品番	SH 81BAK	品名	防露式手洗付密結形ロータンク	1 / 3
----	----------	----	----------------	-------

衛生陶器補修品互換性情報

No. E0026

件名 タンク整流ジャバラについて

タンクふた底の違い

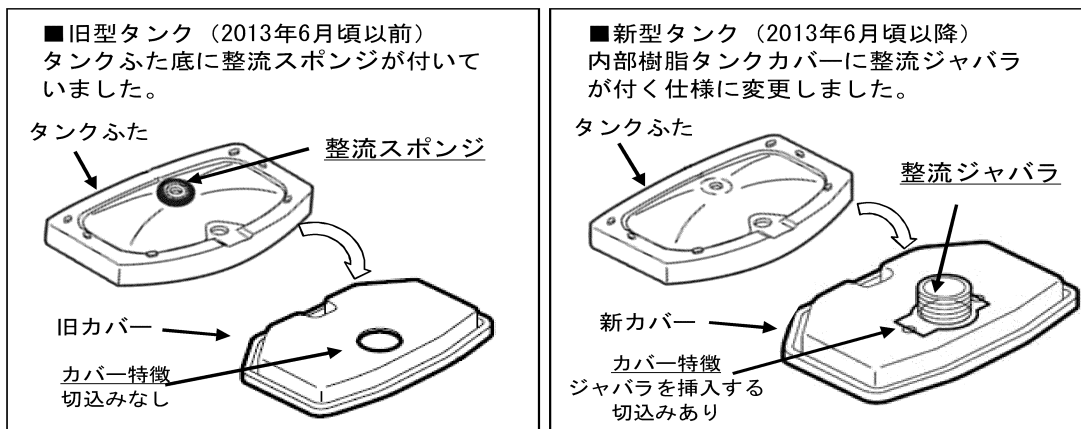
■対象製品のタンクふたには、ふた底に整流スポンジが付いているものと、付いていないものがあります。2013年6月頃から順次整流ジャバラ式に切り替えられています。
(新旧でカバー形状は異なりますが、整流ジャバラのみの取り替えは可能です)

- 現行製品は整流ジャバラ式に切り替わっていますので、整流スポンジは付いていません。
- 現在のタンクふた、陶器タンク式、内部樹脂タンク式、内部樹脂カバーのみの補修品には、整流ジャバラが付いていますので、補修の際、タンクふた底に整流スポンジが付いている場合は、はがして整流ジャバラ式に切り替えてください。
- 整流スポンジを付けたまま整流ジャバラ仕様のカバーを付けると、ふたが浮いてがたつきや漏水の原因となりますので、必ず整流スポンジは、はがしてください。
- 既に整流ジャバラが付いている製品に対して、補修品を手配すると整流ジャバラがだぶる場合があります。その場合は破棄ください。
